## 改善箇所説明図（オートステップ）

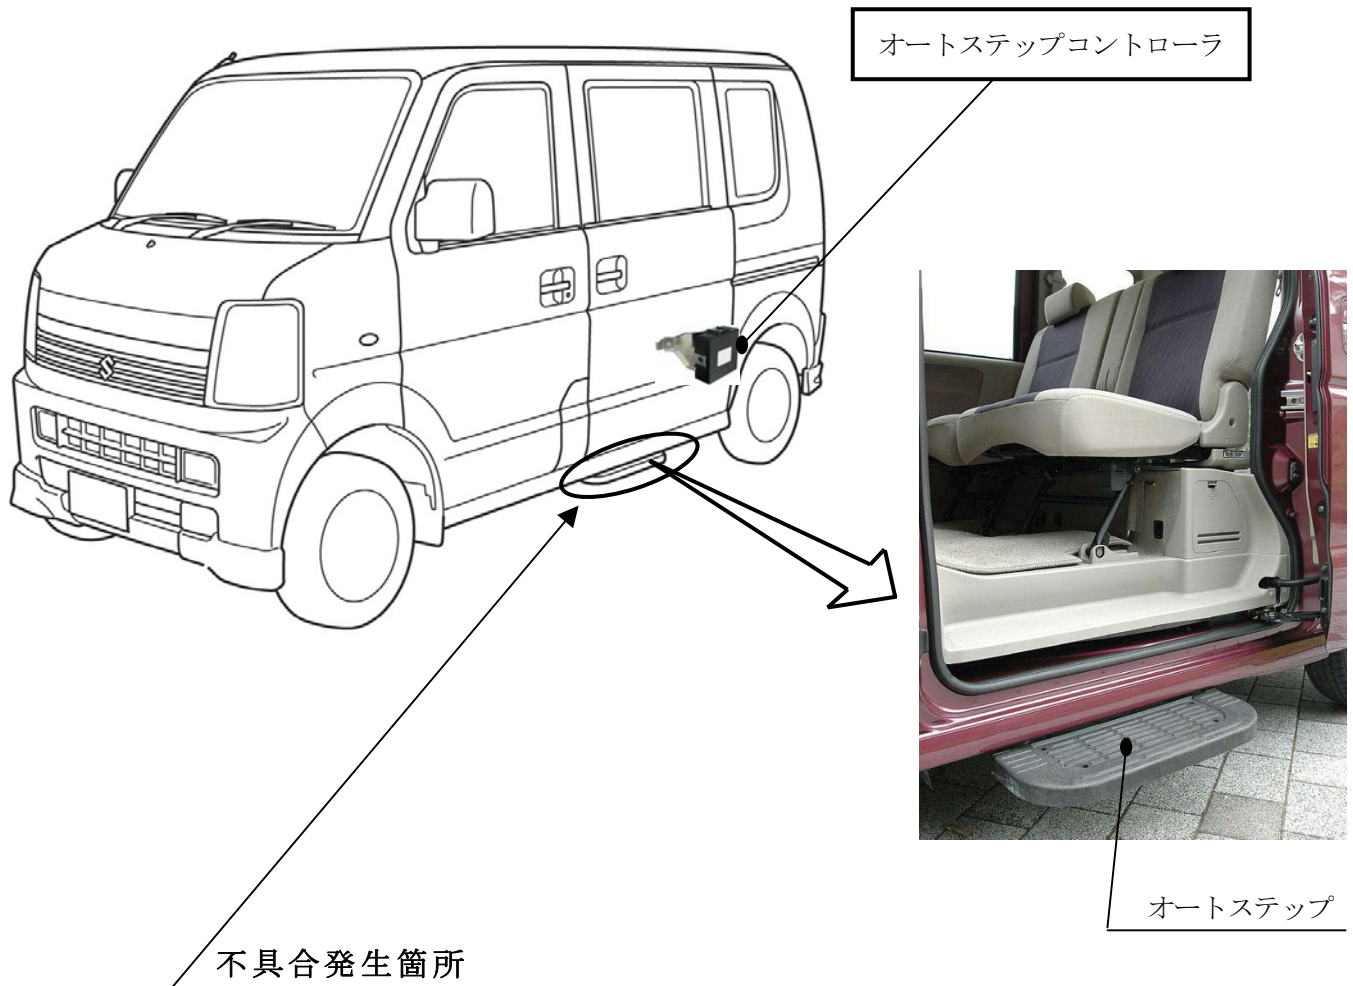
オートステップ装着車において、オートステップコントローラのプログラムが不適切なため、エンジン停止時にオートステップが張出した状態でブレーキを 1 秒間に 2 回以上踏んだ場合、車両が走行したと誤判定することがある。そのため、当該コントローラのフェールセーフ機能が働き、最悪の場合、乗降中突然当該ステップが格納されるおそれがある。

全車両、オートステップコントローラを対策品と交換する。

注：  は交換部品を示す。
